お客様が受け取ったAVR16EA28/32/48デバイスはこの文書で記述される異常を除き、現在のデバイスのデータシート(www.microchip.com/DS40002498)に対して機能的に一致します。この文書で記述される障害はAVR16EA28/32/48デバイスの将来の改訂で処置されるかもしれません。

1. シリコン問題要約

3. データシート説明

表35-3. 供給電圧

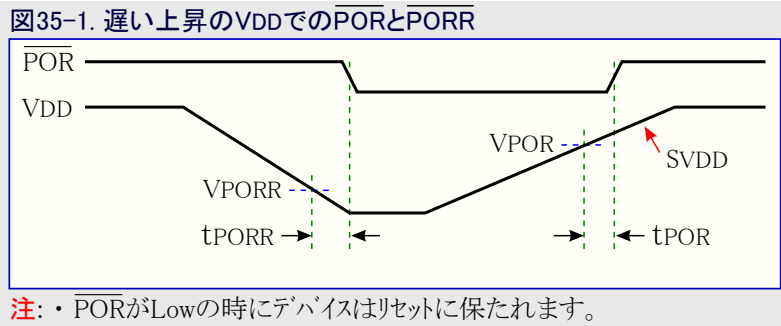
「供給電圧」表でいくつかの明確化が行われました。

シンボル	最小	代表 (†)	最大	単位	条件
供給電圧 (注1)					
VDD	1.8 (注2)	-	5.5	V	
RAMデータ保持電圧 (注3)					
VDR	1.7	-	-	V	パワーダウン動作でのデバイス
電源ONリセット開放電圧 (注5)					
VPOR	-	1.6	-	V	BOD禁止 (注4)
tPOR	-	-	-	μs	
電源ONリセット機能再開電圧 (注5)					
VPORR	-	1.1	-	V	BOD禁止 (注4)
tPORR	-	-	-	μs	
内部電源ONリセット信号を保証するためのVDD上昇速度 (注6)					
SVDD	-	-	0.2	V/μs	BOD禁止 (注4)

注1: チップ消去中、BODLEVEL0で構成設定された低電圧検出器(BOD)がONを強制されます。供給電圧(VDD)がBODLEVEL0に対するVBOD未満の場合、消去の試みは失敗します。
